NOTIFICAÇÃO AMBIENTAL - (NA)

Nº 015/2012 A

Programa: Plano Ambiental de Construção (PAC) - Programa de Gestão Ambiental - Instrução de Serviços Nº 003 de 4 de fevereiro de 2011 - DNIT

**Captação de água sem outorga ou dispensa de outorga.**

**Relatório Fotográfico**

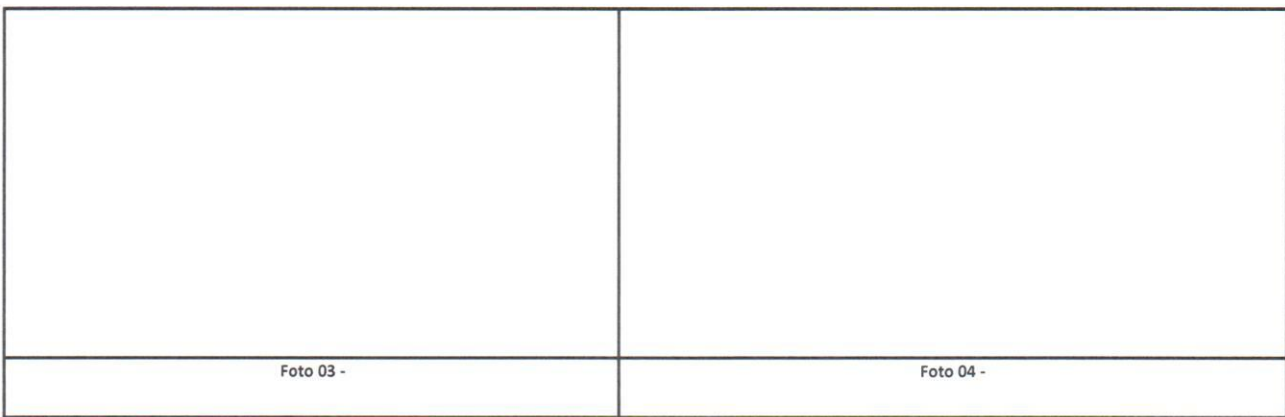
Em vistoria no dia 01/08/2012, no trecho da construtora TORC, lote 04, a equipe de supervisão ambiental identificou um ponto de captação de água sem a devida outorga ou dispensa. Foram apresentados protocolos de solicitação de outorga. Não foi possível identificar o ponto solicitado na relação de protocolos apresentada pela construtora. Esta situação se encontra em desacordo com os programas ambientais, normas do DNIT, Legislação Ambiental e CONAMA.

SUGESTÃO PARA AÇÃO CORRETIVA
Sugerimos a paralisação imediata das atividades até a apresentação da outorga ou dispensa da mesma.
